Verslag (16 maart 2018)

Aantekeningen van het collegiaal overleg: locatievergelijking nieuwe Meervaart (theater en congres centrum)

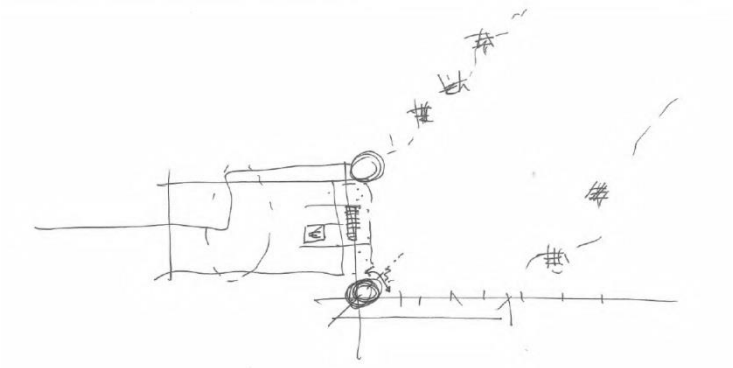
Locatie 3 (zuid west hoek)
Locatie 3 geeft aanleiding om iets moois te maken. Het landschappelijke karakter van deze plek is een kans. Maak een variantenstudie. Landschappelijk met mogelijkheid bouwen in het water vs stedelijk met oever vrijhouden [redacted]
Op de lange termijn is hier een metro gepland en dan is dit de beste plek voor het theater. Daarbij is het belangrijk dat het gebouw zich ook aan de straatkant (Lelylaan-Meer en Vaart) situeert om de hoek te versterken. [redacted]

Dit is een mooie kans om het theater goed in het stedelijk weefsel te zetten, aan de Lelylaan, aan de plas, in Osdorp en omgeving en toch als onderdeel van CNW. Neem hierbij de kade mee parallel aan de Lelylaan. Maak liever de hoek goed en stevig, dan erdoorheen willen kijken. De hoek bij de kruising mag best verstedelijken en bebouwd worden, vanuit grootstedelijk perspectief. Deze locatie past goed bij de opdeling van het gehele centrum (een woonzone, een commerciële zone en een ontspanningszone). [redacted]

Nu is het geen waardevolle plek qua gebruik of uitstraling.
De zichtbaarheid vanaf de noordoever is geen issue en past in de opbouw van Nieuw-West, en zeker niet als de Meervaart wel aan de stedelijke as Lelylaan wordt gelegd.
De afstand tot de parkeergarage valt mee en is geen spelbreker.
De oever voor het theater wil je open houden voor passanten en niet bezetten met terrassen.
[redacted])
